河川における高潮対策整備方針 検討委員会（第４回）

令和７年２月１０日

1. 第4回委員会の議題及び第3回委員会のレビュー

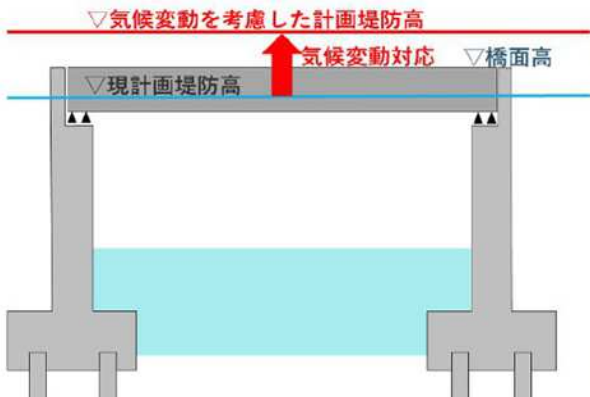
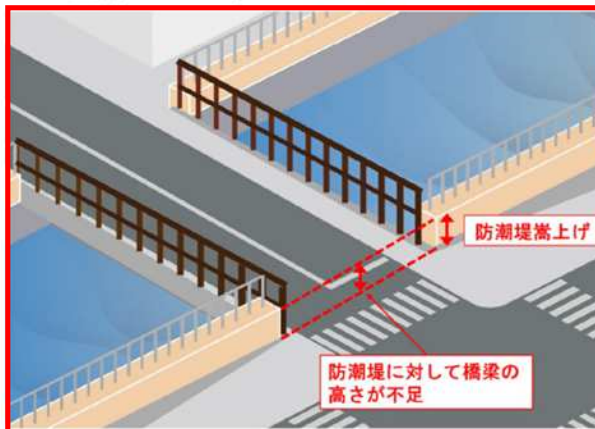
頁	修正前（素案）	修正後（案）
P.6	(4)耐震・耐水対策事業 大地震により高潮対策として整備した堤防や水門等が損傷し、浸水を防ぐ機能を保てなくなった場合、津波、潮位変動、高潮などにより浸水被害が生じる恐れがある。 平成7年の阪神・淡路大震災を契機に、堤防や水門等の耐震補強を行い、施設の安全性を向上させてきた。さらに平成23年の東日本大震災を契機として、平成24年12月に「東部低地帯の河川施設整備計画」を策定し、想定し得る最大級の地震が発生した場合においても、各施設が機能を保持し津波等による浸水被害を防止することを目的とした耐震・耐水対策に着手した。 現在、令和3年12月に策定した「東部低地帯の河川施設整備計画(第二期)」に基づき、令和13年度までの期間で、堤防及び水門等の対策を推進している。  堤防の耐震対策（隅田川）  水門の耐震対策（大島川水門）	(4)耐震・耐水対策事業 大地震により高潮対策として整備した堤防や水門等が損傷し、浸水を防ぐ機能を保てなくなった場合、津波、潮位変動、高潮などにより浸水被害が生じる恐れがある。 平成7年の阪神・淡路大震災を契機に、堤防や水門等の耐震補強を行い、施設の安全性を向上させてきた。さらに平成23年の東日本大震災を契機として、平成24年12月に「東部低地帯の河川施設整備計画」を策定し、想定し得る最大級の地震が発生した場合においても、各施設が機能を保持し津波等による浸水被害を防止することを目的とした耐震・耐水対策に着手した。 現在、令和3年12月に策定した「東部低地帯の河川施設整備計画(第二期)」に基づき、令和13年度までの期間で、堤防及び水門等の対策を推進している。  堤防の耐震対策（隅田川）  水門の耐震対策（亀島川水門）
